Landeshauptstadt Wiesbaden Sportpark Rheinhöhe

Neubau
Freizeitbad und Eissporthalle

Bericht zur Plausibilitätsprüfung der LP3

Stand: 13.12.2021

Auszug Tragwerksplan Bodenplatte:

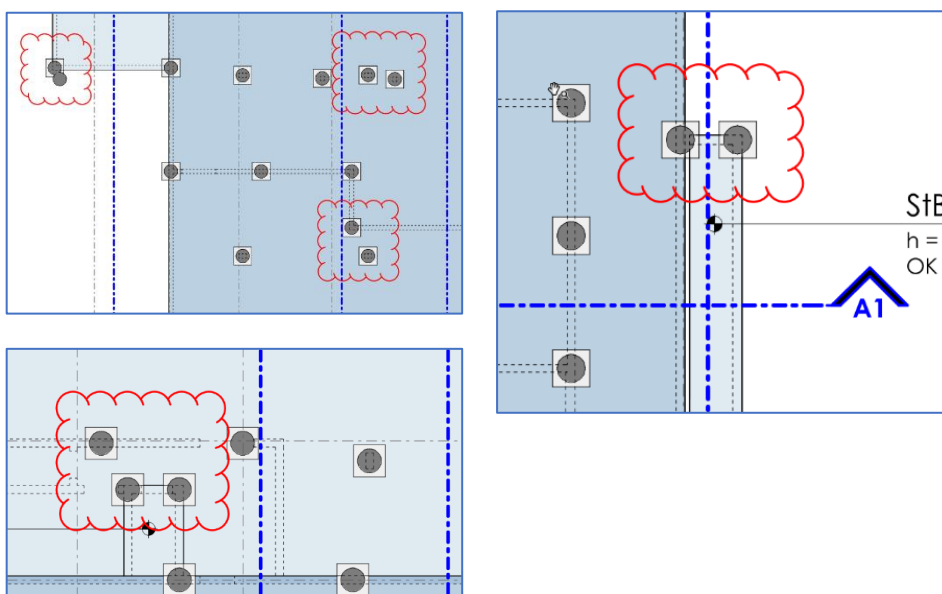
D.258 Die nachfolgenden Auszüge aus dem Tragwerksplan der Bodenplatte zeigen Bereiche, in denen die Bohrpfähle mit einem geringeren Abstand als $3 \times d$ ($3 \times \text{Pfhldurchmesser} = 3 \times 0,90 \text{ m} = 2,70 \text{ m}$) angeordnet sind. In diesen Fällen kann in der Regel die volle Tragwirkung im Boden nicht angesetzt werden. Es wird empfohlen, die Pfahlabstände von $3 \times d$ einzuhalten bzw. die anzusetzenden Pfahlwiderstände für näher zusammenstehende Pfähle mit dem Baugrundgutachter abzustimmen.

Exemplarischer Auszug aus der FE-Berechnung der Decke ü. Ebene -2:

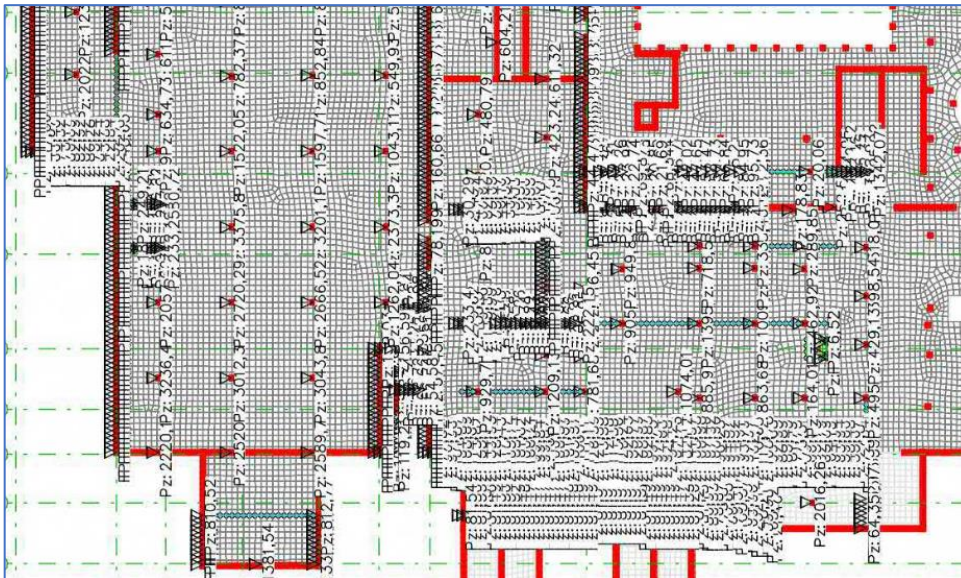
D.259 Die Ergebnisse der in der Entwurfsstatik dokumentierten Finit-Element-Modelle der Decken sind zum Teil nicht nachvollziehbar lesbar. Dies betrifft u.a. die Lastaufgabe, die Ausgabe von Schnittgrößen, Auflagerreaktionen und Bemessungsergebnissen der Stahlbetonbauteile. Eine Nachvollziehbarkeit für Dritte ist hierdurch nicht gegeben.

Überprüfung der Deckungsgleichheit der Brandschutzpläne zur Entwurfsplanung

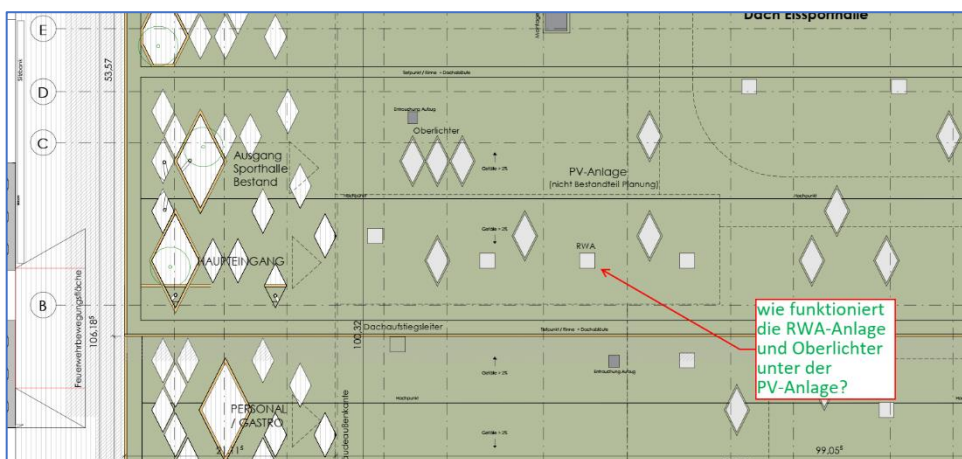
D.312 In den Brandschutzplänen ist die Verortung der PV-Anlage zu übernehmen, um eine sinnhafte Planung der Entrauchungsöffnungen im Dach zu erreichen. Ein Abgleich der Oberlichter/RWAs zur PV-Planung ist erforderlich.

Regenwasser

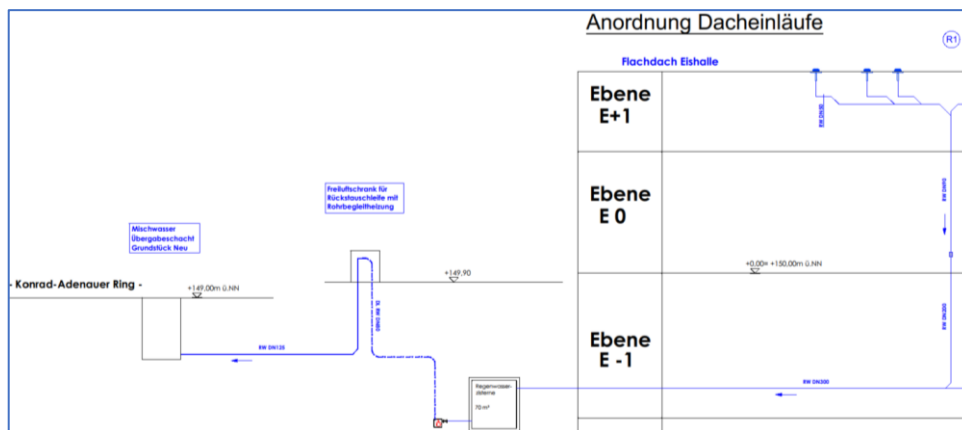
D.349 Die Regenwasser-Entwässerung wird von der Dachfläche bis unter die Rückstau-ebene geführt. Es wird dringend empfohlen einen Entwässerungsweg zu suchen, sodass eine Entwässerung des Regenwassers ohne Hebeanlagen erfolgen kann. Es besteht das Risiko einer Überschwemmung des Gebäudes bei Ausfall der Hebeanlage.

Abwasser

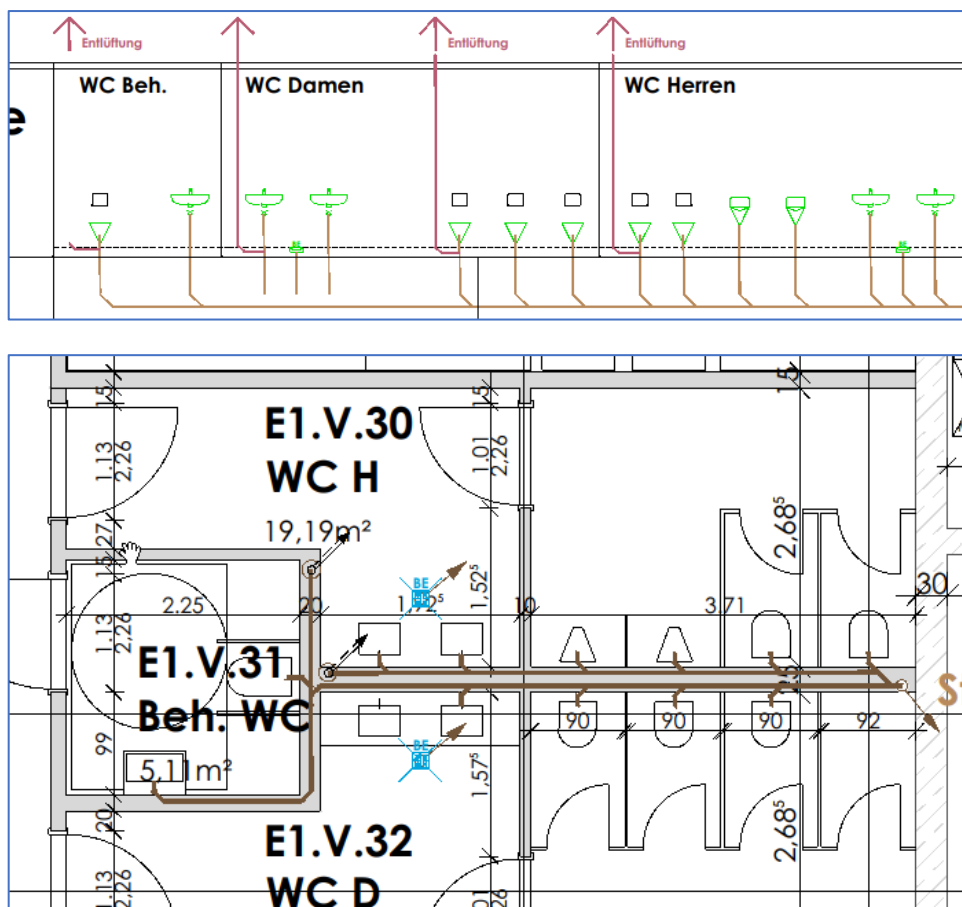
- D.354** Wenn die Rinnen in der Werkstatt Eismeister beheizt werden, wird empfohlen dies im Schema und Grundriss darzustellen.
- D.355** Der Putzraum hat laut Schema keinen Bodenablauf. Bitte um Beachtung und Einhaltung der DIN 1986-100 5.7.2 Schutz des Gebäudes gegen Ab-/Überlaufwasser. Zusätzlich wird empfohlen Bodenabläufe an das Abwassernetz anzubinden, um eine Austrocknung des Siphons zu vermeiden.
- D.356** Es ist nicht zu erkennen, ob die Saunen direkt einen Bodenablauf besitzen, zur Reinigung wäre ein Bodenablauf mit Platzierung unter den Saunabänken bzw. unter dem Saunaofen zu empfehlen.
- D.357** Entlüftungsleitungen und deren Dachdurchdringungen sind in den Dachgrundrissen nicht dargestellt.
- D.358** Die Abwasser Schemata und Grundrisse stimmen nicht überein.

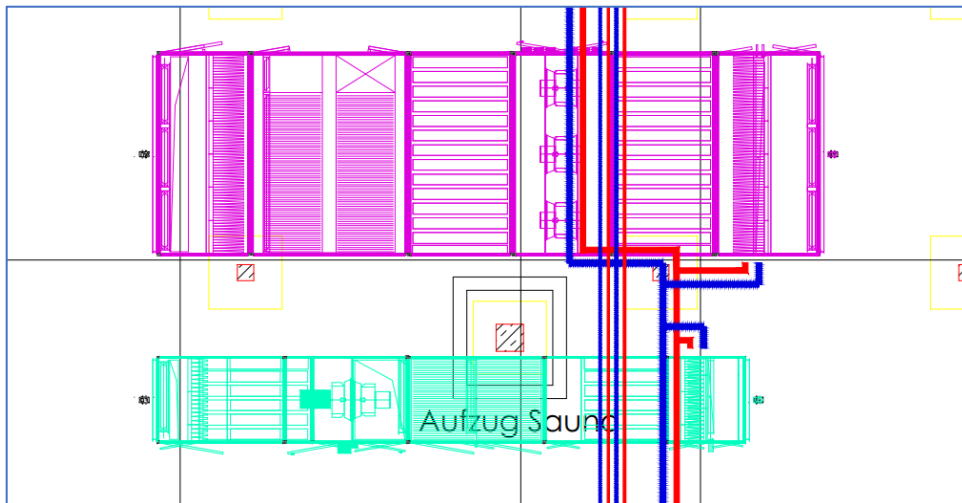
D.390 In der Lüftungszentrale U2.T.11, aber auch in weiteren Bereichen der E-2 verlaufen Leitungen direkt durch Stahlbetonstützen.

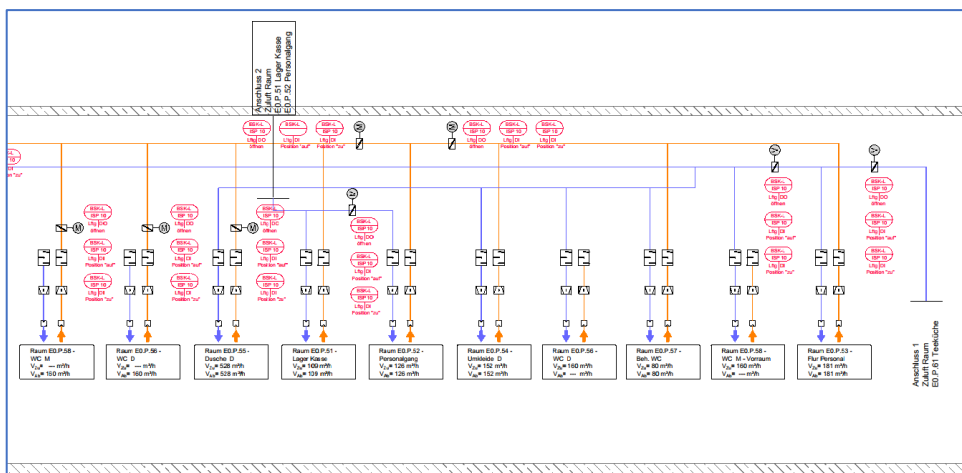
D.407 Wie dem folgenden Bild zu entnehmen ist, wurden die Volumenstromregler falsch angeordnet. Bei der gewählten Anordnung werden die durch die Volumenstromregler erzeugten Geräusche zum Raum nicht gedämpft.

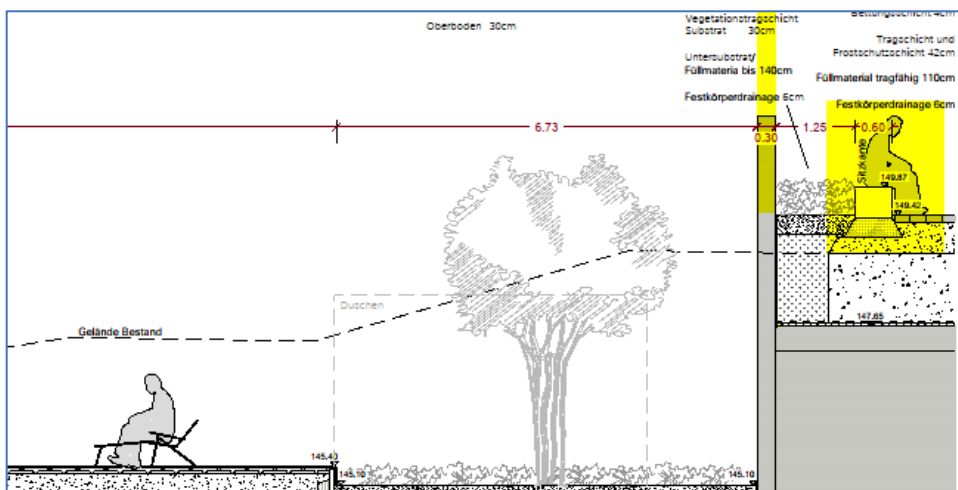
D.561 Der vorhandene Sichtschutz ist nicht hoch genug, um den Blick vom Vorplatz auf den außenliegenden Saunabereich zu verdecken. Wir empfehlen dies in Bezug auf Privatsphäre und Lage der Sitzbank zu überprüfen und zu erhöhen.
